Bebauungsplan mit örtlichen Bauvorschriften

Nr. 2013-03 „Langwiesen“

Abwägung der Stellungnahmen aus der Beteiligung der Behörden und sonstigen Träger öffentlicher Belange gem. § 4 Abs. 2 BauGB sowie der Öffentlichkeit gem. § 3 Abs. 2 BauGB im Zeitraum 27.05.2024 bis einschließlich 27.06.2024 zum städtebaulichen Entwurf zum Bebauungsplan, Stand 10.04.2024, **ergänzt am 03.09.2024**

Stand 19.09.2024

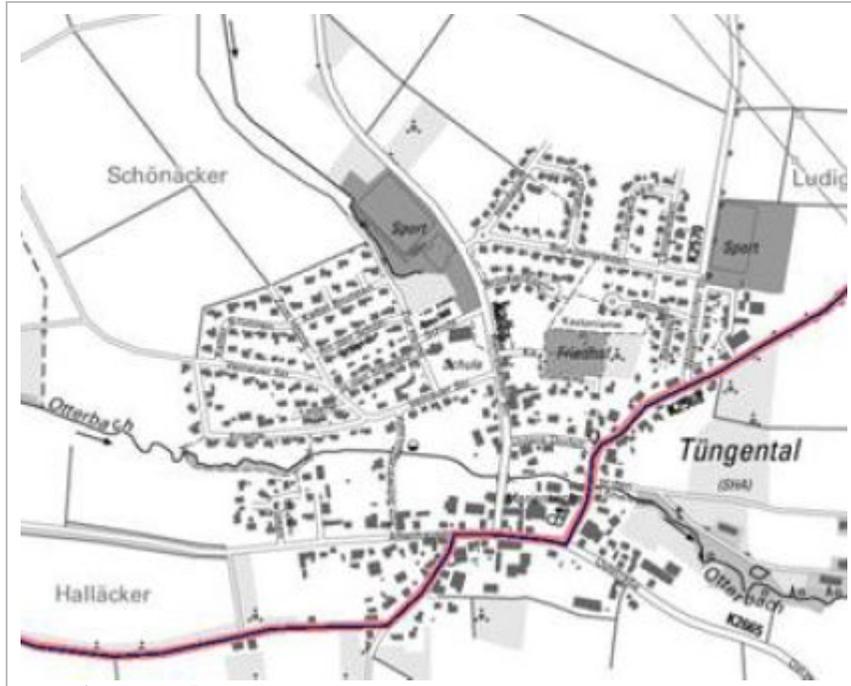
In der Plandarstellung ist durch das Symbol für Fußgänger nicht genau erkennbar, welche Wege reine Gehwege sein sollen und wo Radverkehr zulässig sein wird.

Die Wegbreiten sind nicht vermasst. Nach der neuen ERA und den neuen Qualitätsstandards des Landes für Radwege, ist von einer Breite von 3,00 m auszugehen.

**Der Legendeneintrag zu Verkehrsfläche besonderer Zweckbestimmung „Fußgängerbereich“ wird klarstellend angepasst (Herausnahme des Begriffs „Radweg“).**

Die mit diesem Symbol gekennzeichneten Wege sind als „Fußgängerbereiche“ gekennzeichnet. Diese sind in einer Breite von 2,0 m vorgesehen, sodass es sich dabei nicht um kombinierte Geh- und Radwege handelt. Die Mindestbreite wäre 2,5 m bzw. 3,0 m bei einem einseitigen Geh- und Radweg entlang einer Kreisstraße.

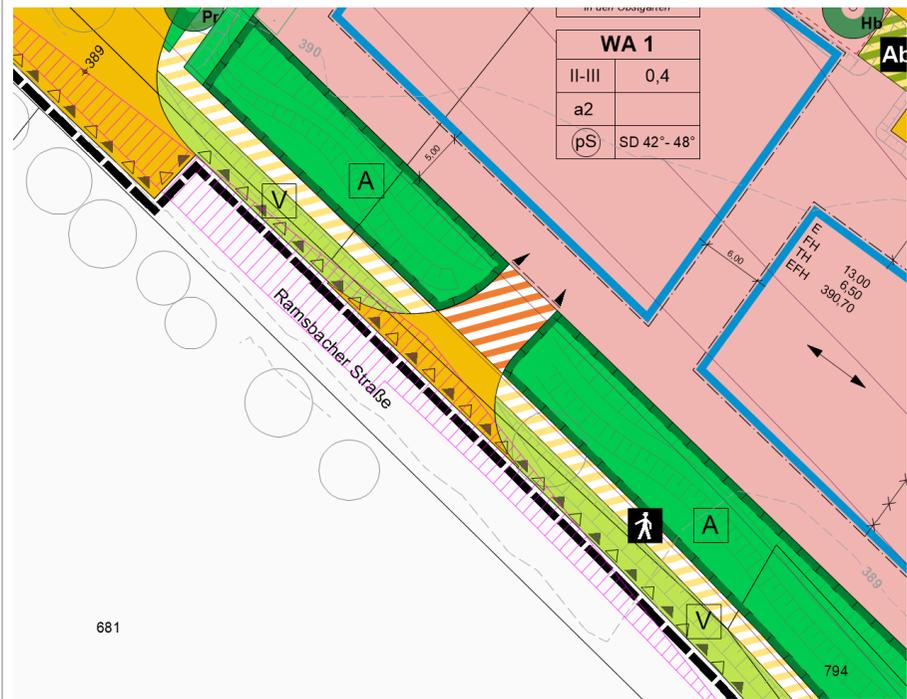
3) Die Einmündung der neuen Erschließungsstraße ist nach den Richtlinien für die Anlage von Stadtstraßen (RASt 06) auszubilden. Die erforderlichen Sichtfelder sind im Textteil und im Lageplan des Bebauungsplanes darzustellen und eigentumsrechtlich (z. B. durch öffentliches Grün) zu sichern. Sie sind von jeder sichthindernden Bebauung, Bepflanzung, Einfriedigung und Benutzung (auch Stellplätze) freizuhalten, wobei als sichthindernd alle Gegenstände über 0,80 m Höhe gemessen über Fahrbahnoberfläche der Kreisstraße bzw. Erschließungsstraße gelten.

Kenntnisnahme. Die aufgeführten Hinweise sind (soweit dies möglich ist) im Bebauungsplan berücksichtigt bzw. werden bei der Erschließungsplanung (inkl. Planung des Regenrückhaltebeckens) berücksichtigt. Aus Gründen der Lesbarkeit werden die Sichtfelder nicht im Planteil des Bebauungsplans dargestellt. Die Sichtfelder überlagern ausschließlich öffentliche Flächen (Grünflächen, Straßenverkehrsflächen und Verkehrsgrünflächen – siehe Grafik).

Das Sichtfeld Richtung Nordwest berücksichtigt eine Fahrtgeschwindigkeit von 70 km/h (Ortseinfahrt), nach Südost 50 km/h.
